**SOLICITATION AMENDMENT
MODIFICATION DE L'INVITATION**

Title - Sujet Achat mobilier catégorie1A,1B,2,5,6	
Solicitation No. - N° de l'invitation EF997-211713/A	Amendment No. - N° modif. 004
Client Reference No. - N° de référence du client R.111939.600	Date 2021-01-28
GETS Reference No. - N° de référence de SEAG PW-SMTA-160-16021	
File No. - N° de dossier MTA-0-43251 (160)	CCC No./N° CCC - FMS No./N° VME
Solicitation Closes - L'invitation prend fin at - à 02:00 PM Eastern Standard Time EST on - le 2021-02-02 Heure Normale du l'Est HNE	
F.O.B. - F.A.B. Plant-Usine: <input type="checkbox"/> Destination: <input type="checkbox"/> Other-Autre: <input type="checkbox"/>	
Address Enquiries to: - Adresser toutes questions à: Asquino, Carolina	Buyer Id - Id de l'acheteur mta160
Telephone No. - N° de téléphone () - ()	FAX No. - N° de FAX () -
Destination - of Goods, Services, and Construction: Destination - des biens, services et construction:

MODIFICATION 004

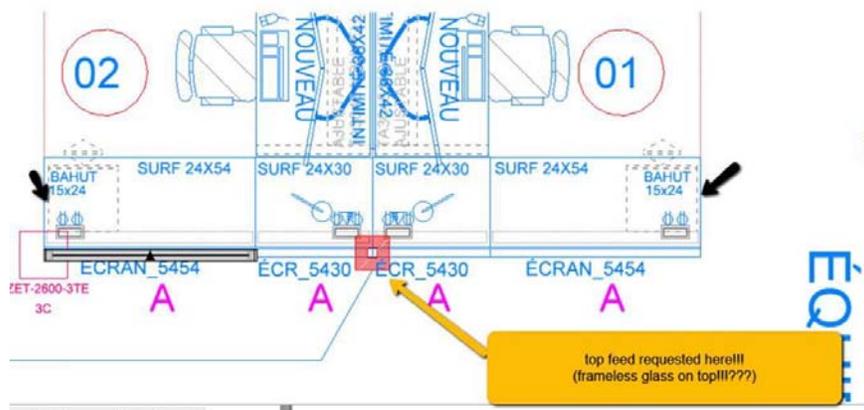
Q11. Il a un problème avec les changements qui ont été fait, il demande 4 panneaux en ligne sans support, il devrait avoir des panneaux de chaque côté ou les bahut (voir flèche) son pour stabiliser la ligne de panneaux, ils faut aussi mettre la colonnette au bout des panneaux tel qu'indiquer car on ne peut pas installer une colonnette sur des panneaux de vitre.

Est-ce que cela est acceptable?

R11. Simplement ajouter un connecteur (poteau) à cet endroit, permettant l'installation de la colonnette sur ce dernier. L'ensemble « panneaux raccordés par cantilevier aux surfaces » va stabiliser le tout.
